Till  
Östersunds tingsrätt  
Mark- och miljödomstolen

Stockholm den 20 juni 2024

**Mål nr M 912-24, ansökan om tillstånd enligt miljöbalken till etablering och drift av anläggning för tillverkning av anodmaterial av artificiell grafit m.m. inom fastigheterna Torsboda 1:10 m.fl. i Timrå kommun, Västernorrlands län**

Figur 1. Anslutning av verksamhetsområdet till E4. Trafikverket kommer att anlägga en ny trafikplats i höjd med verksamhetsområdets huvudingång i nordost. Under anläggningskedet kommer en temporär trafiklösning att användas för samtliga transporter.

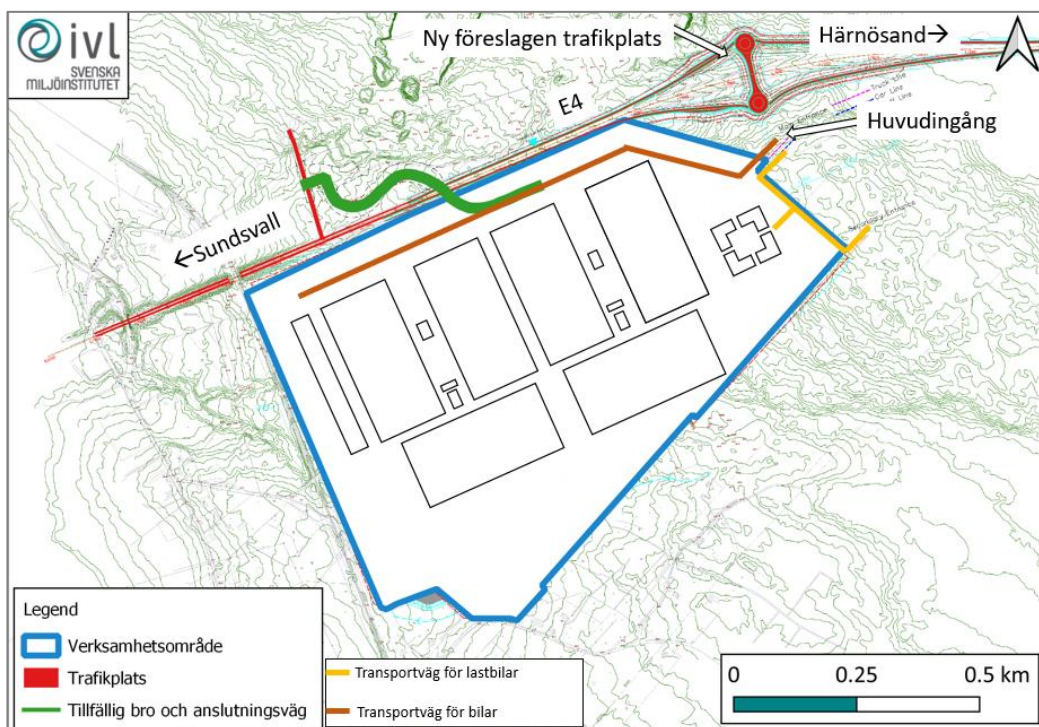
#### 2. Ange planerade körvägar till och från området under anläggningsfasen.

Som framgår av avsnitt 4.4.8.2 i miljökonsekvensbeskrivningen (MKB:n, bilaga C till ansökan) så kommer alla transporter under etableringsskedet att ledas till och från verksamhetsområdet via en temporär trafiklösning. Den temporära trafiklösningen planeras att utformas så att trafik angör verksamhetsområdet via en tillfällig väg och bro som planeras strax norr om Hässjövägen eller en direkt angöring mellan verksamhetsområdet och E4 vid bron. Det innebär att norrifrån inkommande trafik samt söderut utgående trafik utnyttjar den tillfälliga vägen och bron, medan söderifrån inkommande trafik och norrut utgående trafik nyttjar angöringen. På så vis säkerställs högersväng i samtliga körriktningar och dessutom att en trafiksäker lösning finns på plats även för det inledande driftskedet för det fall den permanenta trafiklösningen blir försenad.

Figur 3. Aktuell layout för den planerade anläggningen.

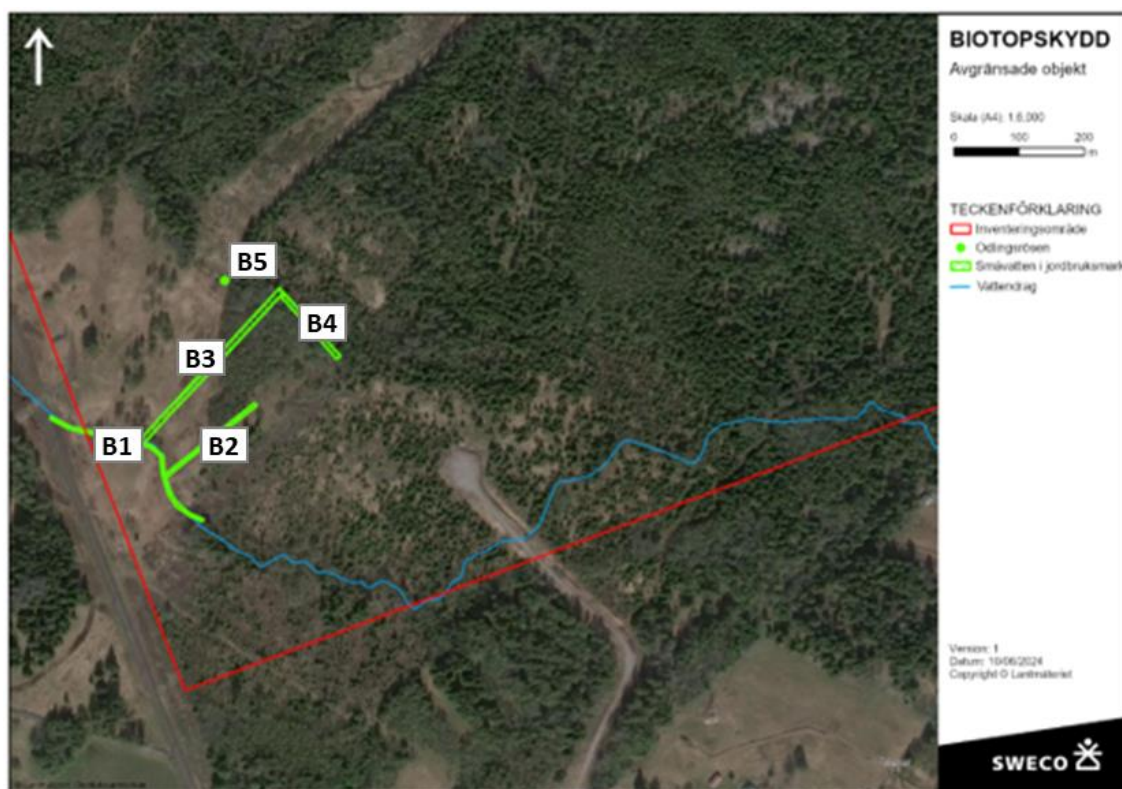
9. Redovisa alternativa utformningar av verksamhetsområdet samt det faktiska behovet av att ianspråkta hela den ansökta ytan för att kunna framställa den tänkta produkten. Beskriv vilka konsekvenser det skulle innebära för exploateringen om dispens inte ges för de biotoper som omfattas av det generella biotopskyddet.

PTL:s utformning av anläggningen har ändrats under arbetets gång. Utgångspunkten för miljöbedömningen var att verksamhetsområdet skulle se ut som det redovisas i Figur 2 nedan. Under samrådsprocessen och det fortsatta arbetet med miljöbedömningen har information tillförts som efter beaktande gjort att PTL valt att genomföra relativt omfattande justeringar av anläggningen. Bland annat har antalet byggnader minskats för att spara plats och vissa processer, som tidigare skulle ske i en egen byggnad, kommer att ske tillsammans med andra under samma tak. Dessutom har dagvattendammarna flyttats från området med fjärrilsgod mark i sydväst för att säkerställa att verksamheten inte ska medföra någon negativ påverkan på mnemosynefjärilens livmiljöer. Intränet på naturmiljön i sydväst har på så sätt minimerats. Slutgiltig anläggningsutformning framgår av Figur 3 **Fel! Hittar inte referensskälla.** och Tabell 1 nedan.

I och med att layouten gjorts om enligt Figur 3 har utnyttjandet av ytan inom verksamhetsområdet maximerats. PTL:s bedömning är att det inte är möjligt att bedriva verksamheten på en mindre yta. Med tanke på de skyddade biotopernas lägen och utbredning är det inte geografiskt möjligt att inrymma den planerade anläggningen inom området om biotoperna ska lämnas intakta. Det omöjliggör dessutom i praktiken nivåindelningen av området, som föreskrivs i detaljplanen. Det innebär att om ingen dispens ges för den påverkan som kommer att uppkomma på de biotoper

Figur 5. En uppdaterad riskmatris. Figur 29 i bilaga C till ansökan.

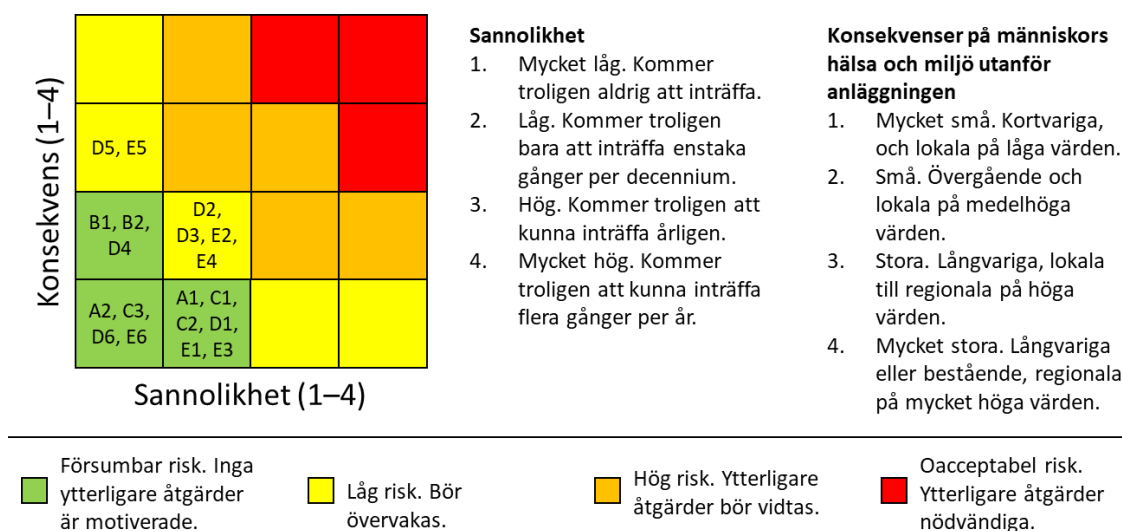
18. Riskmatisen i Figur 29 i MKB:n behöver justeras så att den även inkluderar riskhändelsen A1. Dessutom bör bolaget räkna på risker vid stora snömängder och extrem värme för enskilda riskhändelser förknippade med naturolyckor (riskhändelse E).

Den enskilda händelsen A1 hade olyckligtvis inte kommit med i matrisen. Bedömningen är Sannolikhet nivå 2 och Konsekvens nivå 1. En kompletterad riskmatris bifogas här:

Figur 7. Markfuktighet.

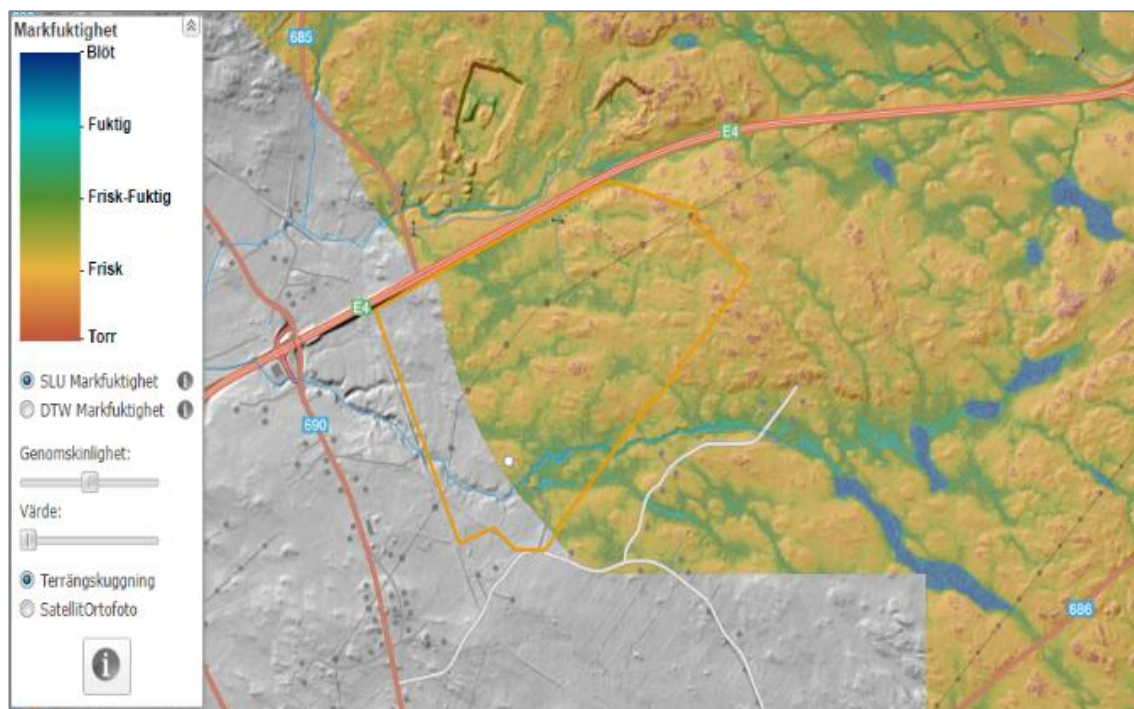
30. *På sida 14 i bilaga C13 anges att inga skyddsobjekt identifierats inom det beräknade påverkansområdet. Har bolaget inventerat eller identifierat några grundvattenberoende ekosystem inom påverkansområdet för grundvattensänkningen?*

Inga grundvattenberoende ekosystem har identifierats inom påverkansområdet för grundvattenavsänkningen. Det bedöms också saknas förutsättningar för sådana miljöer inom påverkansområdet på grund av topografin. Bergschakten, och därmed grundvattenavsänkningen, kommer att ske nära toppen av en lokal höjd, vilket indikeras i Figur 6 nedan. Påverkansområdet utgör därför ett så kallat inströmningsområde. Inströmningsområden är oftast höglänta, som i det här fallet och definieras av att nederbörd som faller över dem infiltrerar till grundvattnet. Grundvatten rör sig från inströmningsområden till utströmningsområden, det vill säga från högre till lägre trycknivåer (vilka oftast sammanfaller med marknivån). Det är i utströmningsområden som de hydrologiska förutsättningarna uppstår för grundvattenberoende ekosystem.

Den här bilden förstärks av SLU:s markfuktighetskarta, Figur 7. Figur 8 visar den modellerade grundvattenavsänkningen. Avsänkningens breder i huvudsak ut sig inom områden som SLU redovisar som torr till frisk med mindre stråk av områden som klassas som frisk-fuktig. Det finns därmed lite som tyder på att det skulle återfinnas grundvattenberoende ekosystem inom avsänkingsområdet. Det har inte heller framkommit några andra indikationer som har motiverat att en inventering av grundvattenberoende ekosystem har behövts göras inom avsänkingsområdet.

Figur 10. Areal som överstiger kritisk belastning för försurning i norra Sverige. Från Naturvårdsverket.<sup>1</sup>

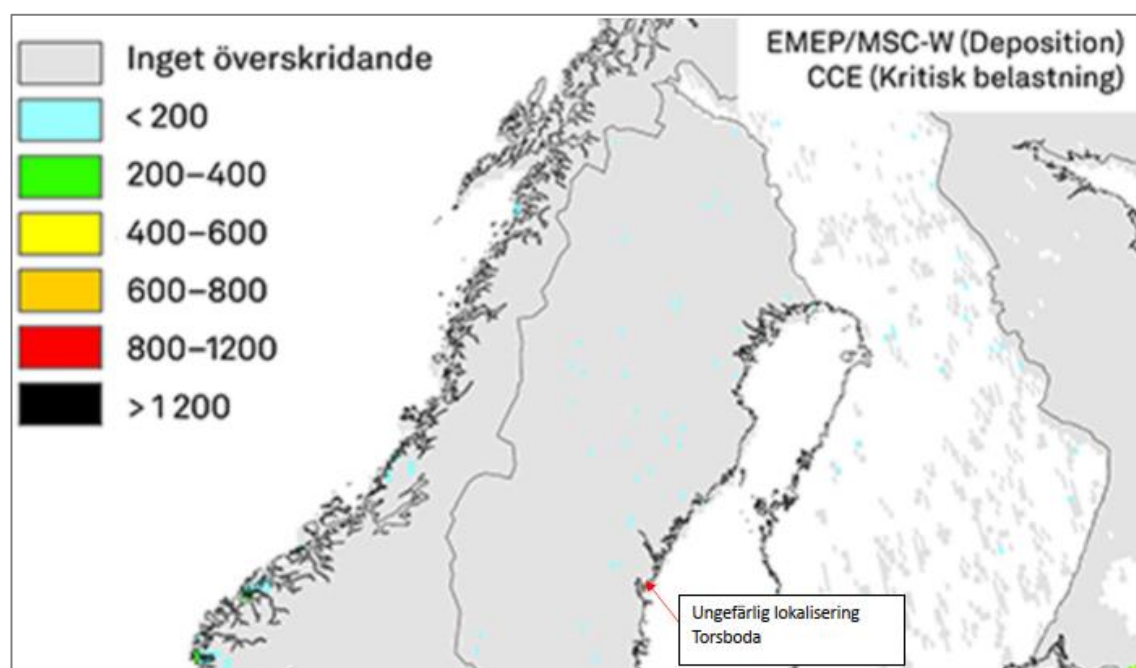
34. Beräkningar av deposition av ämnen från verksamheten bör kompletteras så att det framgår 1) hur kvaliteten på dagvattnet från verksamhetsområdet påverkas, 2) hur vattenkvaliteten i Torsbodabäcken påverkas, 3) hur vattenkvaliteten i närliggande grundvatten påverkas (inklusive den kommande grundvattenförekomsten vid Indalsälven och dess delta) samt 4) hur vattenförekomsten Klingerfjärden påverkas av dessa luftutsläpp.

I avsnitt 7.2.1 i bilaga C15 till ansökan ges en beskrivning av svaveldepositionen. Där framgår att närmast anläggningen kommer den planerade verksamhetens beräknade deposition att bli upp emot dubbelt så hög som bakgrundsdepositionen. Trots det bedöms bidraget vara litet, eftersom det totala nedfallet av svavel till barrskog i Västernorrland är generellt lågt. Som framgår av Figur 10 är den kritiska belastningen för försurning i norra Sverige liten. Kartan anger areal som överstiger den kritiska belastningen för försurning 2019. Ungefärlig lokalisering av Torsboda är markerad i figuren. Som framgår av figuren är det små områden som idag överskrider den kritiska belastningen i norra Sverige och inget område i närheten av Torsboda. Torsbodabäcken har idag dessutom ett pH-värde på omkring 7 och är därmed ett neutralt vattendrag utan tydliga tecken på försurning. Bäckan uppvisar inte heller några särskilt försurningskänsliga värden i vattenmiljön.
